Granskning om detaljplan för ÖSTRA STENBACKEN, Kiruna kommun

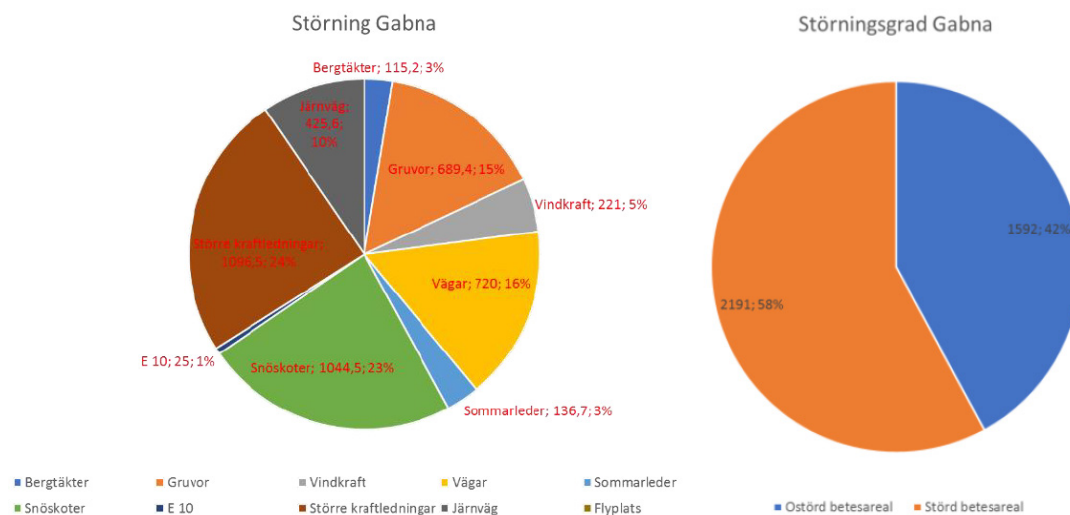
Kumulativa konsekvenser och störning av fritidshusbebyggelse

Kumulativa effekter uppstår när flera olika effekter samverkar med varandra. Det kan handla om att olika typer av effekter från en och samma verksamhet samverkar eller att effekter från olika verksamheter samverkar (Prop 2016/17:200, s 185). Kumulativa effekter kan beskrivas som effekter som samverkar på olika sätt. De kan vara antingen additiva, synergistiska eller motverkande. För planer och program på mer detaljerad nivå kan kumulativa effekter ha stor betydelse vid exempelvis förtätningsprojekt. Bedömning av kumulativa effekter kan också vara helt centrala för att bedöma om en verksamhet kan tillåtas på en plats och vilka villkor som behöver föreskrivas. För den här planen uppkommer såväl samverkande som synergistiska kumulativa effekter på rennäringen och de gör så på såväl lokal nivå, regional nivå som på samebynivå.

På lokal nivå hävdas i planen att de negativa konsekvenserna av att mark tas i anspråk på ett redan smalt område kan åtgärdas genom passager såväl inom detaljplanen som mellan Duortnosjávris strand och detaljplaneområdet. Men i anspråktagandet av mark är inte den enda negativa konsekvensen för rennäringen av planerad bebyggelse. Den störning i form av ljus, ljud och buller till följd av både människor och skottrar medför att störningen kommer bli mycket mer vidsträckt. Den eventuella nyttan av strövningsstråk kommer därmed gå förlorad. Forskning visar att störningszonen runt samlade områden av fritidshusbebyggelse kan uppgå till flera kilometer och därmed påverka renarna långt utanför själva detaljplaneområdet (Skarin och Åman 2014)¹.

Kommentar: Kommunen ska i varje enskilt fall avgöra om genomförandet av en detaljplan kan antas medföra en betydande miljöpåverkan. Var gränsen för betydande miljöpåverkan går är inte närmare preciserat i lag utan bedömning sker i varje enskilt fall. I aktuellt fall är det givet att rennäringen påverkas. Kommunens bedömning är dock att påverkan inte blir betydande som ett led av den enskilda detaljplanen. Vilken påverkan detaljplanen bedöms få på rennäringen kommer dock att utvecklas i planbeskrivningen utifrån nedan och nämnda aspekter:
